Nazwa zamówienia: Budowa kanalizacji sanitarnej wraz z przydomowymi  
przepompowniami ścieków w części miejscowości Lubsza.

Numer referencyjny: FZ 271.1.1.2025

**WYJAŚNIENIA TREŚCI SWZ 1**

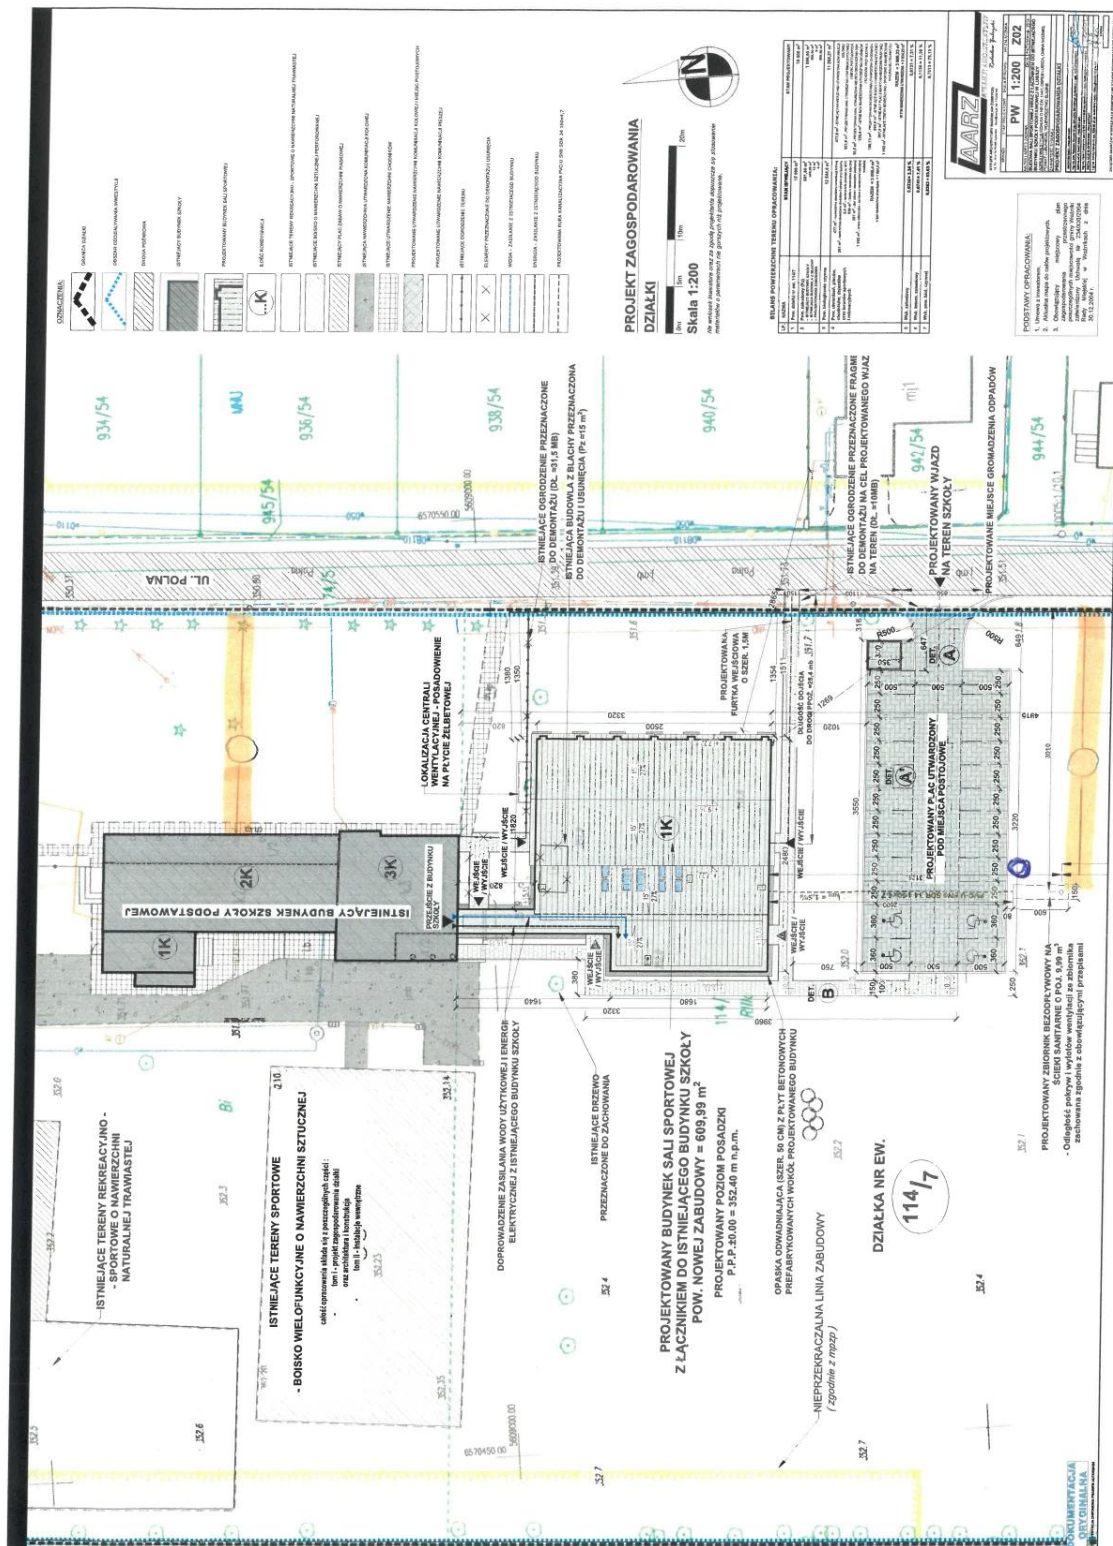
6. Prosimy o potwierdzenie, że poz. 49-50 dotyczą jedynie wpięcia budynku szkoły do pompowni (odc. SP28-B2). Prosimy o doprecyzowanie zakresu przebudowy instalacji kanalizacji sanitarnej oraz załączenie inwentaryzacji istn. instalacji kanalizacyjnej w budynku. Wg PZT obecnie ścieki odprowadzane są na drugą stronę budynku.

Potwierdzamy, pozycje te dotyczą wpięcia budynku szkoły od pionu kanalizacyjnego szkoły poprzez ścianę piwnicy do pompowni SP28. Ścieki rzeczywiście odprowadzane są po drugiej stronie budynku szkoły do istniejącego szamba. Wschodnia część budynku szkoły jest niepodpiwniczona natomiast zachodnia część

budynku szkoły jest podpiwniczona i w tejże piwnicy znajduje się pion kanalizacyjny, który jest przekierowany w stronę istniejącego szamba. Aby nie generować dodatkowych robót kanalizacyjnych wokół budynku szkoły - zaprojektowano podłączenie projektowanej przepompowni SP28 rurą grawitacyjną DN160mm metodą przewiertową. Przewiert ma zostać wykonany zgodnie z profilem podłużnym SP28 – B2 tzn. pod istniejącym fundamentem części niepodpiwniczonej i z przejściem przez istniejącą ścianę piwnicy (otwór i tuleję ochronną należy wykonać od strony piwnicy i połączyć się z przewiercaną rurą 160mm) do pomieszczenia gdzie pion kanalizacyjny należy skierować do przewierconego kanału. Odległość między ścianą piwnicy a ścianą zewnętrzną budynku to 3 m, pozostałe odległości oznaczono na profilu. Z wizji lokalnej w Szkole wynika, iż wykonując przyłącz zgodnie z projektem nie będzie problemu z przekierowaniem pionu kanalizacyjnego do nowowyprowadzanego przyłącza. Nie jesteśmy w posiadaniu inwentaryzacji instalacji kanalizacyjnej w budynku – przed wykonaniem przyłącza należy zweryfikować założenia projektowe w terenie i w uzgodnieniu z dyrektorem szkoły. Informujemy jednocześnie, że oprócz przyłącza do budynku szkoły zaprojektowano przyłącz do budynku hali sportowej (SP30) w rejonie parkingu, która na etapie opracowywania projektu była w budowie i docelowo ścieki miały być odprowadzane do osobnego zbiornika na ścieki. Tutaj kanał należy standardowo przekierować do projektowanego przyłącza (pompowni przydomowej SP30).

**Plan sytuacyjny szkoły i hali sportowej – uzyskany od dyrekcji szkoły:**
